Modell - Model		VERTRAULICH CONFIDENTIAL	Gruppe Area	Progressiv Nr. Progressive no.
360modena - 360spider			Datum Date	6
			Oktober 2003

Befestigungsschrauben Stossdämpfer am Querlenker

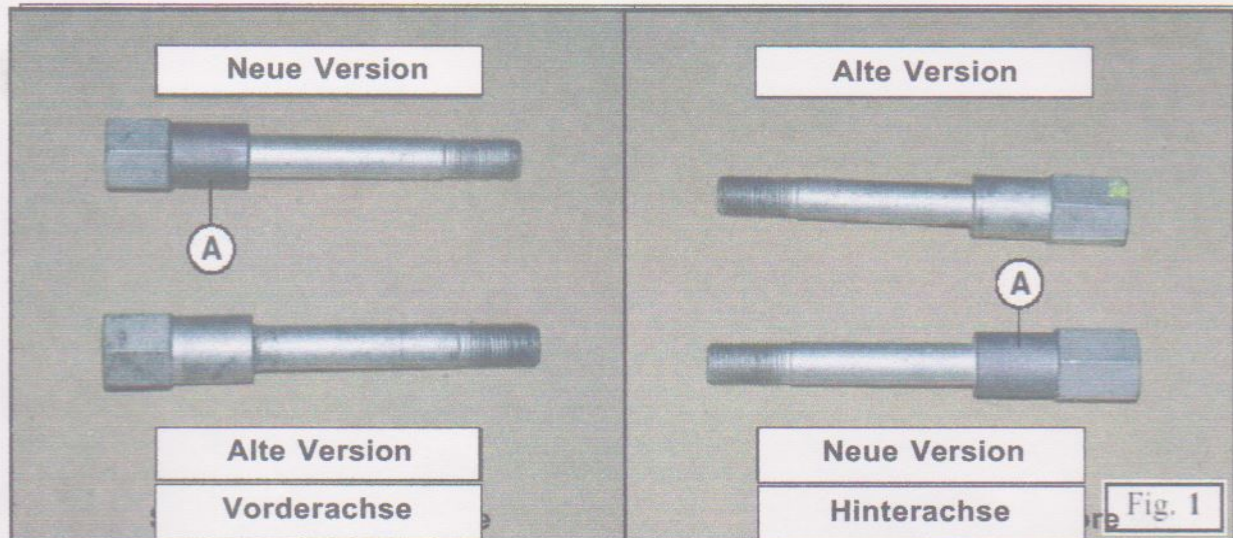
Hiermit möchten wir Ihnen mitteilen, dass ab dem Fahrzeug mit Assembly Nr. 51428 mit der Einführung von o.g. Schrauben begonnen wurde, welche mit Molykote Spray im Bereich **A** (Fig. 1) behandelt sind.

Diese Änderung, zusammen mit dem erhöhten Anzugsdrehmoment der Schrauben, verhindert Geräusche der Radaufhängung auf schlechten bzw. unbefestigten Straßen.

Bevor dann die neuen Schrauben montiert werden, deren Sitz im Querlenker und die untere Stoßdämpferaufnahme akkurat reinigen und entfetten.

Mit einem Pinsel ein wenig **Molykote U-N** an der behandelten Zone der neuen Schrauben und dem Sitz im Querlenker anbringen.

Die neuen Schrauben bis zum Anschlag montieren.

An der Vorderachse müssen zusätzlich zu den geänderten Schrauben auch die originalen Muttern und Scheiben gegen die neuen ersetzt werden (siehe o.g. Liste).

Note: Alle Komponenten wieder montieren und die Muttern mit einem Drehmoment von **80 Nm** (anstatt **60 Nm**) anziehen.
